Axel Ebbes konsthall

**Inventering genomförd av Belinda Jakobsson, mars 2015.
Rapport: Belinda Jakobsson, Lilian Müller 20150417.**

Förflyttning mellan våningsplan

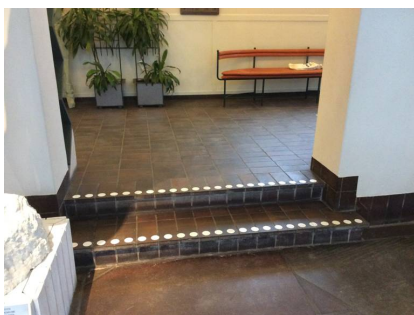
Hiss saknas till ovanvåningarna. Plattformslift finns däremot till två trappsteg ner som personal hjälper till med om den behöver användas. Kan svårtligen användas på egen hand. Kommunikationssystem för att påkalla personal saknas.

Trappan upp till mellanplanet har ledstänger som är för korta och slutar tvärt utan markering. Trappan är fribärande och saknar markering vid golv. Kännbar information saknas vid trappans början och slut.

Trappan till övre våningen saknar ledstång på höger sida. Information i relief saknas i trappans början och slut.

Trappan mellan entrévåning och -1 plan saknar helt ledstänger.

- Installera ramp som går att manövrera på egen hand alt. Inrätta kommunikationssystem för att påkalla hjälp från personal.
- Komplettera trappor med ledstänger enligt ovan

- Komplettera trappor med kännbar information i början och slutet om var man befinner sig
- Sätt visuella och kännbara varningsmarkeringar kring den fribärande trappan
